## OGGETTO DELLA RELAZIONE

Progetto del Primo Stralcio Funzionale "Fabbricato A1, parcheggi e opere accessorie" Variante al PUC pubblicata nel BURAS n° 37 parte III in data 31/07/2014 a seguito dell'Accordo di Programma firmato da RAS, Comune di Cagliari, Università degli Studi di Cagliari ed ERSU e della successiva rettifica parziale dell'Accordo in data 26 ottobre 2015.

La seguente relazione, allegata agli elaborati aggiornati a seguito della fase di istruttoria intercorsa tra il mese di giugno e il 18 novembre u.s., accompagna gli elaborati tecnico descrittivi delle opere di urbanizzazione e delle rispettive aree cedute al Comune di Cagliari secondo quanto riportato nell'atto di convenzione: Viabilità di accesso da viale La Playa: Area del parcheggio pubblico al piano -1 per mq. 2.892. Il presente documento integra al suo interno le risposte ai due punti richiamati nella mail dell'Ing. Donatella Balducci del 23 dicembre u.s. relativi alla valutazione del valore economico attribuito al parcheggio in cessione al Comune di Cagliari e alla superficie reale su cui calcolare il valore.

**Figura 1 – Individuazione Viabilità in cessione al Comune di Cagliari**

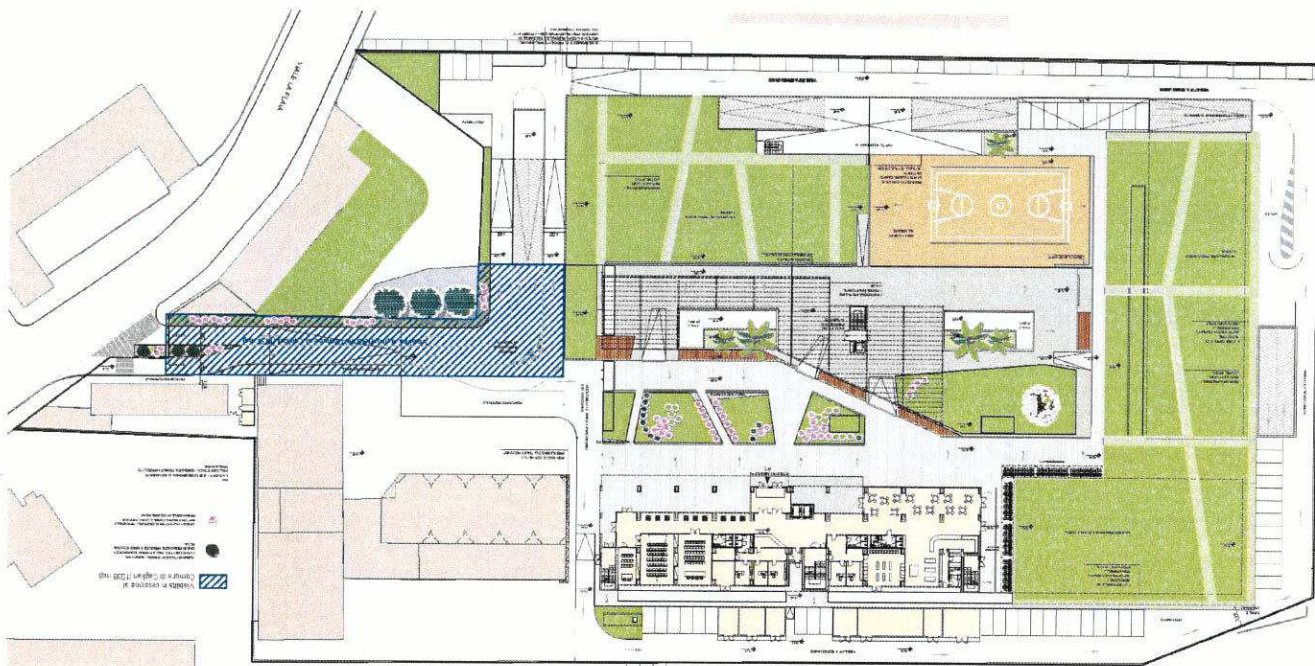
A seguito di interlocuzioni e incontri informali con i Servizi competenti del Comune di Cagliari, in particolare con il Servizio Pianificazione Strategica e Territoriale e con il Servizio Mobilità Infrastrutture Vie e Reti, è stato necessario produrre e integrare gli elaborati relativi alle opere di urbanizzazione dell'area di accesso al lotto che dovrà essere presa in carico dal Comune di Cagliari.

Nello specifico tra le due carreggiate di ingresso e uscita al lotto, in prossimità del portale storico, è stata inserita un'area verde dove è prevista la piantumazione di piante ed arbusti le cui essenze sono state espressamente condivise con l'Assessorato alla Cultura e Verde Pubblico - Servizio Parchi Verde e Gestione Faunistica. Come richiesto invece dal Servizio Mobilità Infrastrutture Vie e Reti per queste aree verdi e per quella in prossimità del confine con la proprietà del Cagliari Calcio, verrà predisposto uno specifico impianto di irrigazione realizzato con un programmatore a batteria dal quale avrà origine una dorsale in PEAD DN 40 mm al quale saranno collegare le ali gocciolanti per le essenze arbustive ed i gocciolatori per le alberature (vedi Elaborati 00\_OC\_B005\_25 e 00\_OC\_G005\_25).

*Figura 2 - Schema dorsali smaltimento acque meteoriche. Il grafico è riferito al progetto definitivo Primo Stralcio redatto in sede di offerta.*

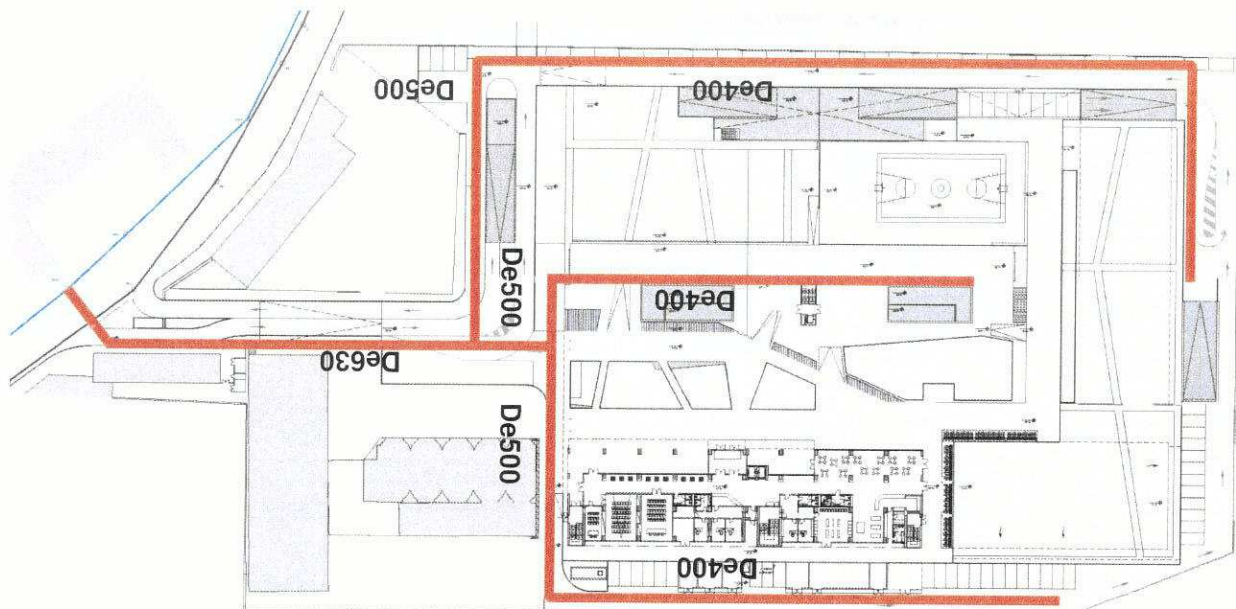
Per la rete di smaltimento delle acque meteoriche, come richiesto dal Servizio Mobilità Infrastrutture Viarie e Reti, sono state previste due condotte indipendenti una per lo studentato e l'altra per la strada che confluiscono in un unico collettore soltanto in prossimità del recapito in fognatura pubblica.

Tale soluzione permette di non avere passaggi in aree private esterne all'intervento (esempio area del supermercato) così come richiesto dal Servizio Mobilità Infrastrutture Viarie e Reti.

Per lo smaltimento delle acque meteoriche, si ipotizza che tutte le acque raccolte dall'intero progetto vadano a confluire nella condotta che sarà posizionata nella viabilità pubblica in cessione. La condotta avrà diametro esterno di 630 mm e pendenza minima del 4 per mille al fine di garantire lo scarico della massima portata raggiunta al colmo di piena.

Per questi valori di portata, il collettore presenta un riempimento pari al 60%, che è inferiore al valore limite del 70% fissato per la verifica. Il tubo in PVC De630 risulta quindi adatto a convogliare la portata in uscita.

Figura 4 – Illuminazione Pubblica della viabilità in cessione al Comune di Cagliari

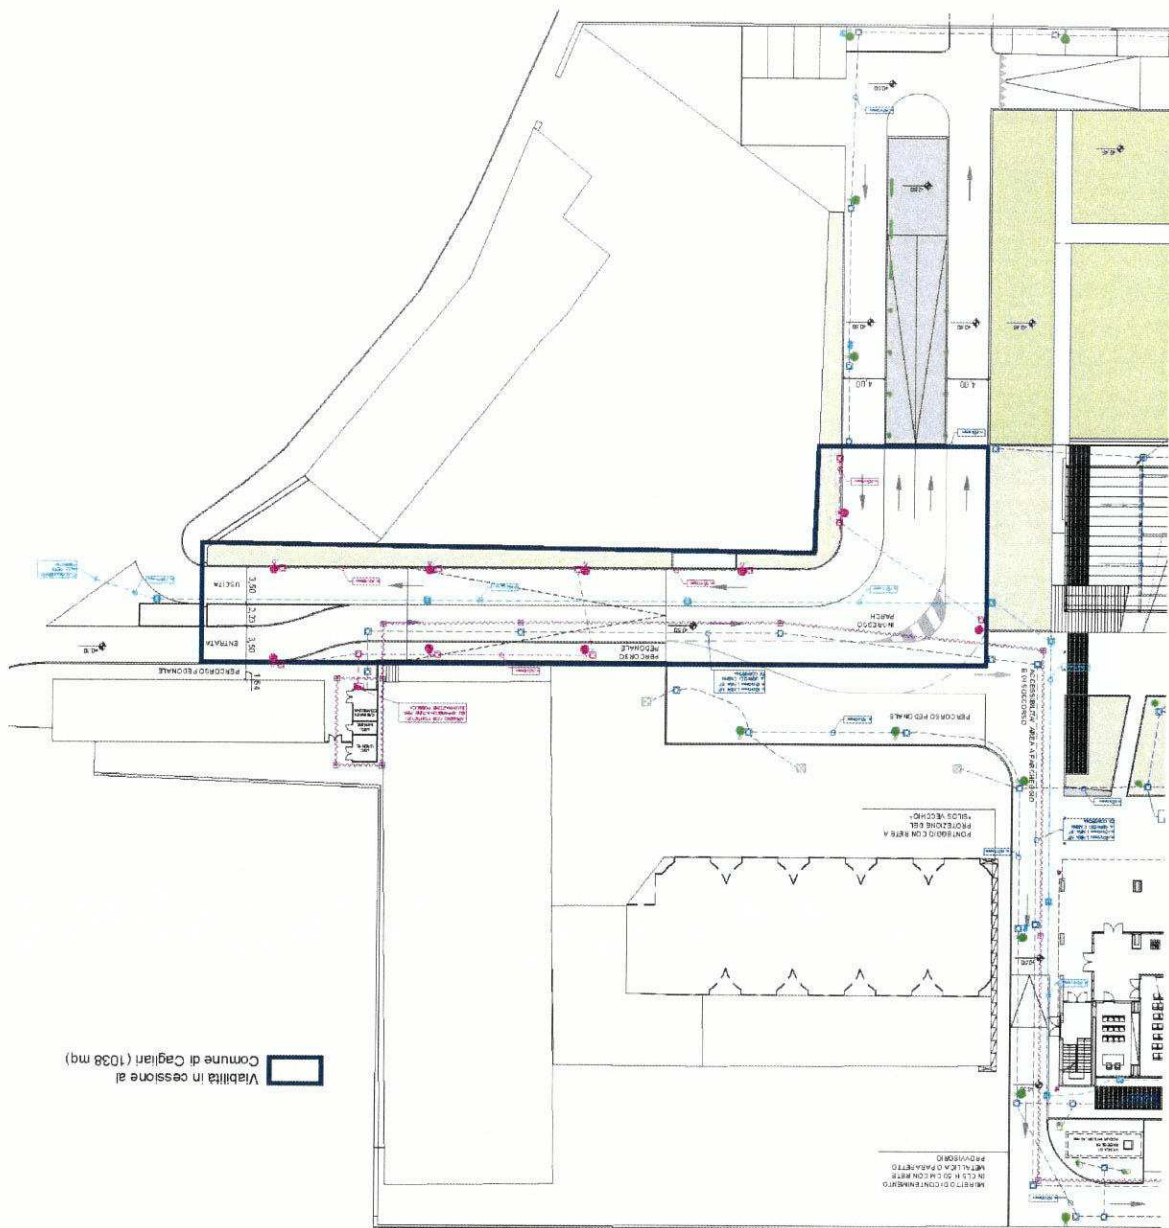
In merito alle osservazioni del Servizio Mobilità Infrastrutture Viarie e Reti relativamente al posizionamento dei punti luce, si rimanda alla "Relazione Calcoli Illuminotecnici" (cod. 00\_IE\_RC01\_25) che dimostra come l'impianto e il grado di illuminamento dell'area risponda alle Norme di riferimento.

L'illuminazione pubblica sarà realizzata mediante l'installazione di armature stradali, equipaggiate con lampade a LED montate su pali di H.ft=5,0mt e installati lungo la viabilità e sarà alimentata da un quadro elettrico dedicato posto all'interno di un armadio collocato in adiacenza alla cabina di trasformazione Mt/bt.

L'impianto sarà provvisto di riduttori di flusso applicati puntualmente su ciascuna lampada e gestiti da un sistema di controllo, in grado di ridurre il flusso luminoso entro le ore 24.

Figura 7 – Superficie Totale (vuoto per pieno) dei Parcheggi in cessione al Comune di Cagliari - Livello -1: pari a circa 3.095 mq

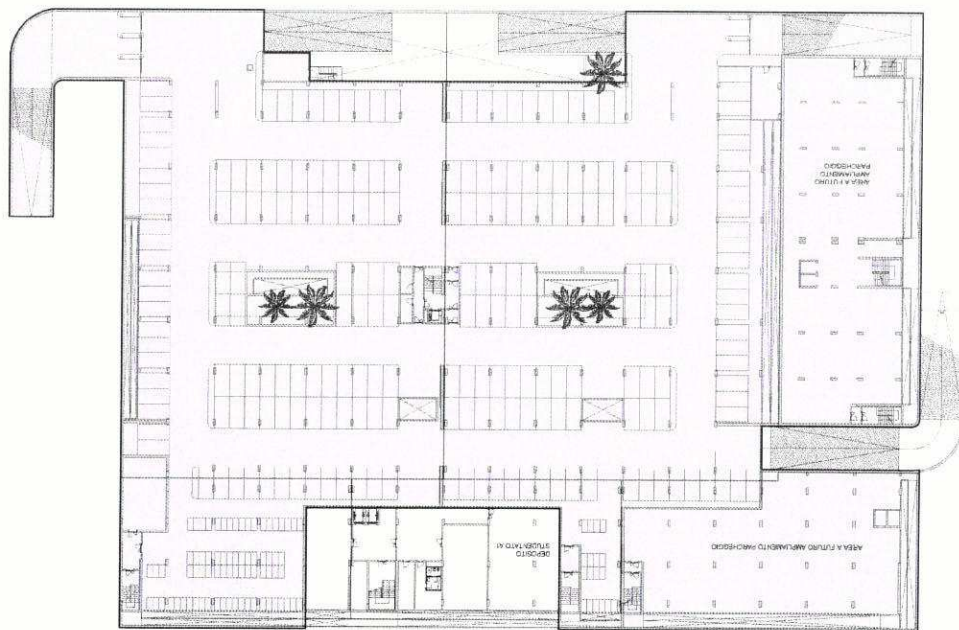
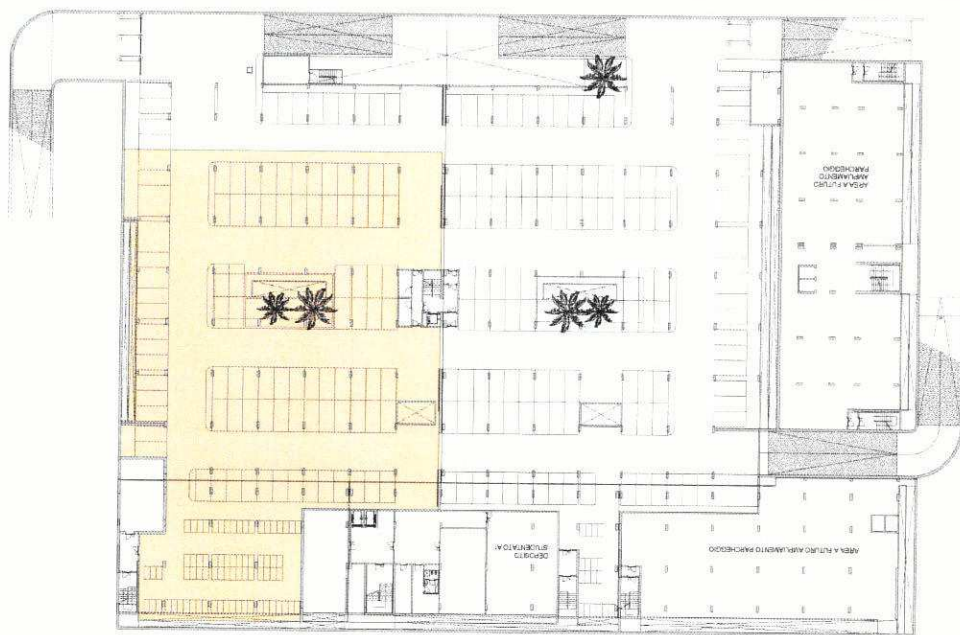
Relativamente al punto 1 della mail del 23 dicembre u.s. si precisa che in realtà la metodologia di calcolo già presentata è corretta. Infatti il CME intende:

In merito alla superficie vuota per pieno da utilizzare per ricavare in maniera ponderata la percentuale di valorizzazione economica del parcheggio in cessione, come da richiesta che si condivide, si applicano le nuove percentuali riferite ai mq. 3095 "vuoto per pieno".

Il valore economico della porzione di parcheggio in cessione al Comune di Cagliari è valutato in ragione ponderata e proporzionale al costo totale di realizzazione della struttura complessiva. Infatti l'area a parcheggio ceduta è integrata al sistema logistico complessivo degli accessi, della viabilità interna e delle dotazioni impiantistiche e di sicurezza. L'area di superficie lorda misurata sugli elaborati di progetto pari a 2.905,56 corrisponde e soddisfa la verifica amministrativa ai fini dell'Accordo di programma e sviluppa quale superficie complessiva (vuoto per pieno), ceduta mq. 3.095.

Ai fini della valutazione economica del parcheggio in cessione sarà pertanto correttamente usata la superficie totale "vuoto per pieno" pari a 3.095 mq mentre per le verifiche amministrative resta valida la superficie lorda indicata di mq. 2.905,56.

La superficie lorda complessiva del parcheggio relativa ai due piani interrati realizzati è pari a mq. 24.694. La superficie ceduta è pertanto pari al 12,53% del totale.

Per quanto riguarda il piano -1 per una superficie lorda di mq. 10.907, in cui si realizza il parcheggio rendendolo usufruibile alla fine del primo stralcio, indichiamo una percentuale diversa poiché è previsto il completamento funzionale di tutte le lavorazioni oltre al quelle prettamente strutturali. Tale percentuale è pari al 28,37% del totale di piano.
